**Aufstellung des Bebauungsplanes Nr. 03-60/1 "Nördlich Tulpenstraße";
Energienutzungskonzept - Endbericht**

II. Energienutzungskonzept - Endbericht

III. Prüfung der Stellungnahmen gem. § 4 Abs. 1 BauGB

IV. Prüfung der Stellungnahmen gem. § 3 Abs. 1 BauGB

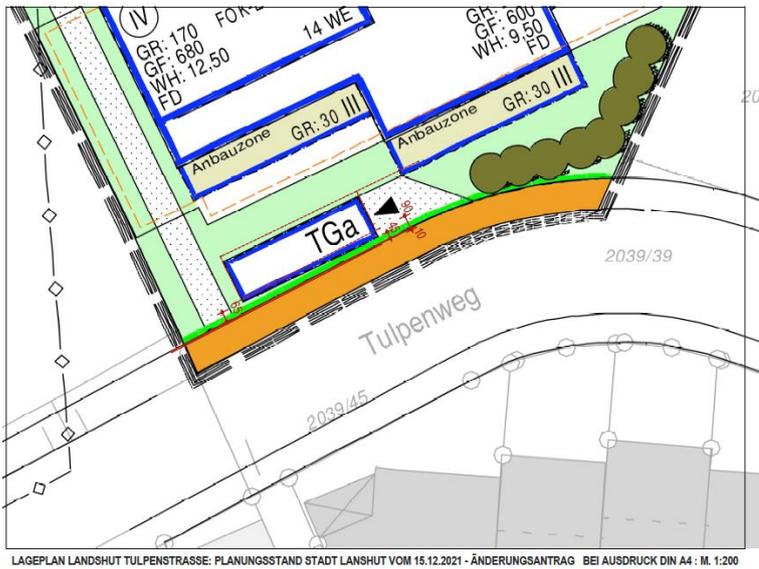
1. Festschreiben eines Grünstreifens für die Bepflanzung mit einer Hecke zwischen Fußweg und Einfahrtsgebäude der Tiefgarage entlang der Tulpenstraße entsprechend der bestehenden Bebauung / ursprünglichen Bebauungsplans an der Tulpenstraße.

Anmerkung:

Bei der Stadtratssitzung im Dezember wurden die geplanten 4 Geschosse des neuen Gebäudes an der Tulpenstrasse von Seiten der Stadtplanung für den Antragsteller damit gerechtfertigt, dass man sich damit an dem Gebäude Tulpenstrasse 5 - 9 orientiert. Bei dieser bestehenden Bebauung ist aber, so wie in der gesamten vorderen Tulpenstrasse, dem Fussweg jeweils zu der Bebauung immer eine begleitende Begrünung mit Heckenbepflanzung in einer einheitlichen Breite von 90 cm (+ 10 Granitabschluss des Bürgersteiges) gem. des ursprünglichen Bebauungsplans ohne Ausnahme ausgeführt. Dieses wäre aber dann auch bei der Gebäudewand der neuen Tiefgarageneinfahrt gem. Begründung Stadtplanungsamt zwingend so notwendig. Letztlich müsste die jetzt vorgestellte Planung wohl um ca. 45 - 50 cm weiter von der Tulpenstrasse entfernt verschoben platziert werden. Die Stadt Landshut hat bei der Elektroverteilung genau gegenüber der geplanten Einfahrt diesen Grünstreifen für die Hecke übrigens sogar noch deutlich breiter angelegt. Bei der Veröffentlichung dieser geänderten Planung in der Landshuter Zeitung wurde auf der gleichen Seite von Seiten der Stadt Landshut mit Bitte um Hinweise darauf hingewiesen, dass in der vorderen Tulpenstrasse erneut bei Vandalismus das Wartehaus der Bushaltestelle demoliert worden ist. Die fensterlose, lange Wand des neuen Einfahrtsgebäude der Tiefgarage wäre daher mit dieser von uns geforderten Hecke auch sehr viel besser gegen mögliche und gem. dieser Pressemeldung der Stadt Landshut auch wahrscheinlichen Graffiti geschützt.

2. Konkretisierung der Festschreibung in schriftlicher Form, dass das Einfahrtsgebäude der Tiefgarage an der Tulpenstraße ausschließlich zur Einfahrt genutzt werden darf. Forderung, diese Einfahrt auch auf eine begrenzte Stellplatzanzahl bzw. nur für bestimmte, begrenzte Gebäude festzuschreiben.

Ich hätte gerne, dass die in der Planung grafisch bereits dargestellte Begrenzung nur auf die Einfahrt und das Verbot einer Ausfahrt an dieser Stelle auch schriftlich festgeschrieben und auch in der Legende klar dargestellt und erklärt wird, so dass mögliche Missverständnisse ausgeschlossen werden können.

Die TGa-Ein-/ Ausfahrt wird im weiteren Verfahren um ca. 0,5m nach Norden verschoben. Somit verbleibt zwischen Gebäude und Grundstücksgrenze ein Grünstreifen von mind. 1,00m. Dieser wird zudem mit einer Hecke als Eingrünungsmaßnahme versehen. Dies wird im Plan entsprechend geändert und verbindlich dargestellt.

Bei der vorliegenden Planung handelt es sich auf Grundstück des WA 10 um eine private Wohnanlage. Stellplätze in der Tiefgarage dienen hier ausschließlich der Unterbringung für dessen Bewohner. Somit erübrigen sich die Befürchtungen des Einwenders, dass hier ein Missbrauch der Tiefgarage zu Tragen kommt.

Zusätzliche Regelungen wie Verbot einer Ausfahrt können aus rechtlichen Gründen nicht im Bebauungsplan festgelegt werden und wären ausschließlich auf privatrechtlicher Basis zu veranlassen.

In der Planung ist für das betreffende Grundstück die geplante Tiefgarage mit Darstellung der notwendigen Ein- und Ausfahrt planlich dargestellt und somit auch entsprechend festgesetzt. Daran hat sich der Bauwerber verbindlich zu orientieren.
